Mission régionale d'autorité environnementale
ÎLE-DE-FRANCE

**Avis délégué
sur le projet du quartier « Arboretum »
Nanteuil-lès-Meaux (77)**

N°009009/A P
du 19/01/2026

Illustration 5: impact acoustique des aménagements et constructions du projet, en période diurne à 7,5m de hauteur (EI, p206)

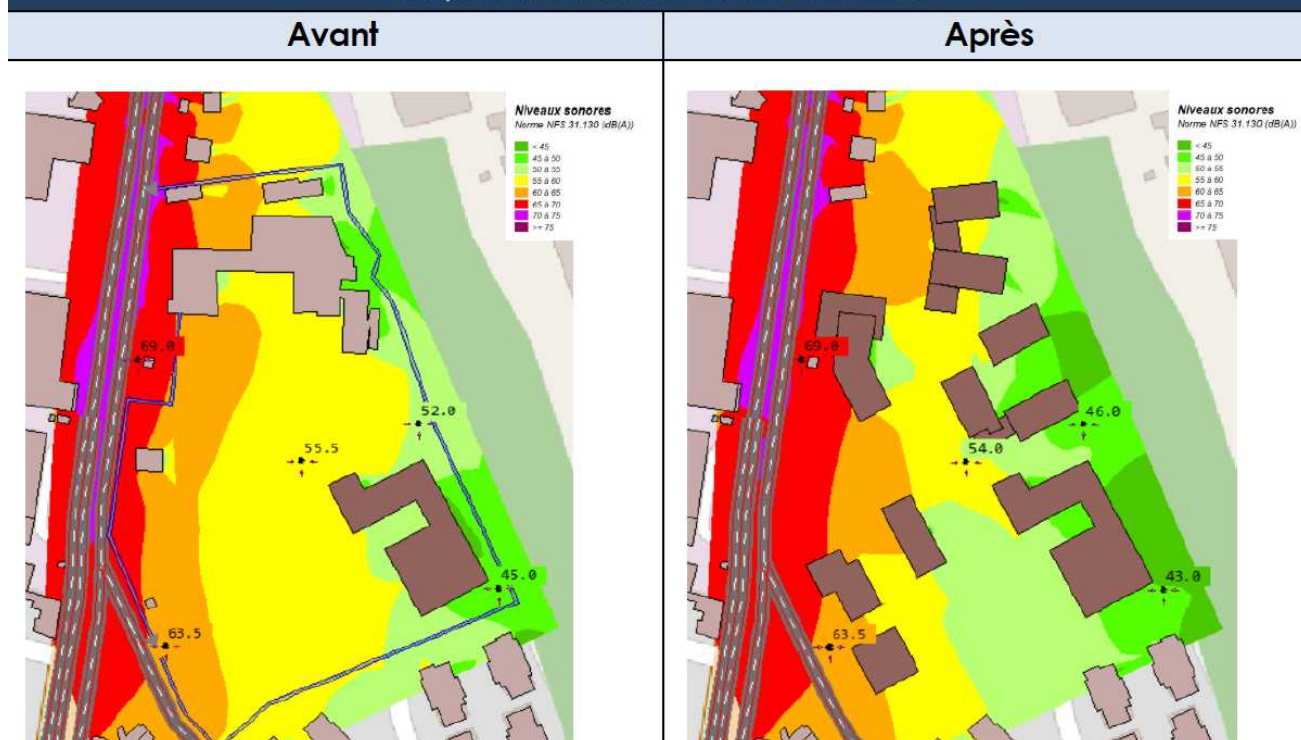
Une modélisation des impacts acoustiques des aménagements et constructions du projet (phases 1 et 2) a été réalisée. Mais la disposition des bâtiments considérée en hypothèse (EI, p208) ne correspond pas aux plans de projet figurant dans l'étude d'impact (p25). L'effet d'écran acoustique induit par les nouveaux bâtiments pourrait être moindre par rapport aux hypothèses de la modélisation (ambiance sonore potentiellement plus élevée au niveau de l'aire de jeux et des jardins privés).

Selon la modélisation, la réalisation du projet conduirait à une propagation du bruit de la RD 360 vers la moitié ouest du projet, notamment à moins de 7,5 m de hauteur (en raison de la suppression de la clôture métallique posée pour les besoins du chantier). Sur la moitié est, le bruit ambiant serait en revanche réduit en raison de l'écran acoustique formé par les nouveaux bâtiments. A 1,5 m de hauteur, l'ambiance sonore (Lden) s'échelonnerait entre 41,5 dB (côté opposé à la RD 360) et 69 dB (le long de la RD 360). La moitié ouest du site serait exposée à plus de 55 dB (voire plus de 60 dB).

Le projet prévoit un isolement acoustique des façades. Selon l'étude d'impact (p209), « la santé des habitants sera donc bien assurée dans leur logement, fenêtres fermées ». De plus, « la conception architecturale maximise le nombre de logements traversants pour permettre aux occupants de profiter d'ouvertures sur les espaces végétalisés » (EI, p204). Pour l'Autorité environnementale, ces mesures sont à souligner, même si elles ne sont pas suffisantes pour assurer un environnement sonore sain aux futurs habitants. En effet, ces derniers seront amenés à ouvrir leurs fenêtres et à circuler dans le cœur d'îlot, les exposant alors à un bruit ambiant supérieur à la valeur guide de l'OMS (bruit ambiant extérieur de 53 dB). Le département envisage d'aménager des ralentisseurs sur la RD 360 et de recouvrir cette voie d'un revêtement bitumineux acoustique (EI, p194). Néanmoins, ces mesures ne font pas l'objet d'un engagement ferme ni d'un projet concret.

(6) L'Autorité environnementale recommande au Conseil départemental d'approfondir les mesures de réduction du bruit routier à la source sur la RD 360, et à la SCCV Art Boretum II, d'ajuster l'agencement des bâtiments de la phase 2 de manière à renforcer leur effet d'écran acoustique en cœur d'îlot.

Illustration 8: tracé du PPR hydrogéologique (en bleu) de la prise d'eau de la Marne - rapport hydrogéologique de l'hydrogéologue agréé daté du 4 juillet 2023

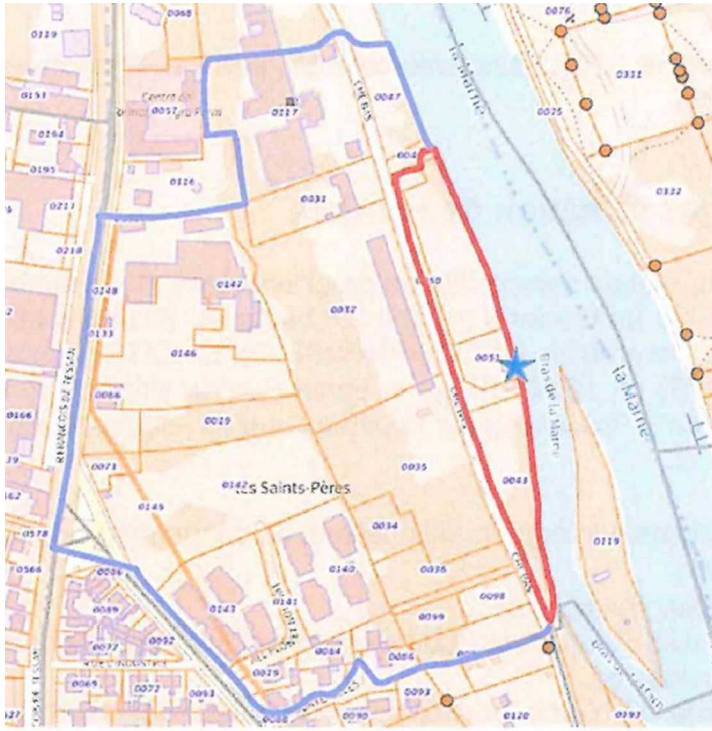
Le projet s'implante dans le futur périmètre de protection rapproché de la prise d'eau en Marne « Nanteuil-lès-Meaux 2 ». Selon l'Autorité environnementale, la procédure d'instruction des périmètres de protection de ce captage par déclaration d'utilité publique sera finalisée au premier trimestre 2026. Selon l'étude d'impact, la nappe est moyennement à fortement vulnérable au droit du site. L'Autorité environnementale estime que le projet, en créant des parkings souterrains, pourrait accentuer cette vulnérabilité. L'étude d'impact prévoit un ensemble de mesures visant à limiter le risque de pollution des eaux souterraines lors des travaux (stockage des produits polluants sur des aires de stockage imperméabilisées munies de bacs de rétention, équipement des aires de lavage / entretien des véhicules par un système de décantation et un séparateur à hydrocarbures, formation du personnel à la maîtrise des pollutions accidentelles, etc.). De plus, en phase exploitation, la gestion des eaux pluviales se fera par infiltration pour les premières pluies, et à l'aide d'ouvrages d'infiltration avec pré-traitement pour les pluies décennales.

Néanmoins, il n'est pas prévu de solliciter l'hydrogéologue agréé mandaté pour la définition des périmètres de protection, afin qu'il émette un avis sur la réalisation du projet et ses incidences potentielles sur l'aire d'alimentation du captage. En l'absence d'un tel avis, il n'est pas exclu que le projet conduise à fragiliser ou polluer localement cette ressource en eau sensible.

(8) L'Autorité environnementale recommande de solliciter l'avis d'un hydrogéologue agréé, portant sur les incidences de la réalisation des phases 1 et 2 du projet sur l'aire d'alimentation de la prise d'eau en Marne « Nanteuil-lès-Meaux 2 ».
